# **Westdijk Bunschoten/Spakenburg: Toepassing Thermische Gereinigde Grond (TGG)**

Rapportage aanvullend onderzoek

Klant: Waterschap Vallei en Veluwe

Referentie: T&PBD9964R001D0.1

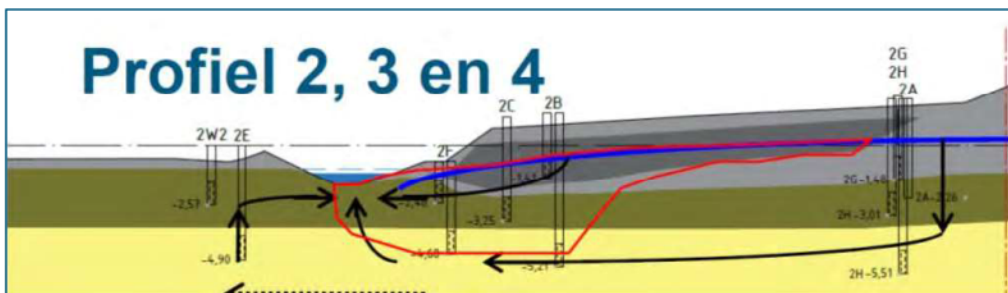
Number: 1 Author:  Subject: Notitie Date: 12-2-2018 16:57:17  
nogmaals deze getallen komen niet overeen met de slootproef I ronde 4 ontbreekt nog?  
niet ug/l maar mg/l!!

zou Mo in ug/l en sulfaatin mg /l ook toevoegen

Number: 3 Author:  Subject: Notitie Date: 12-2-2018 16:57:39  
??? of mg/kg ds
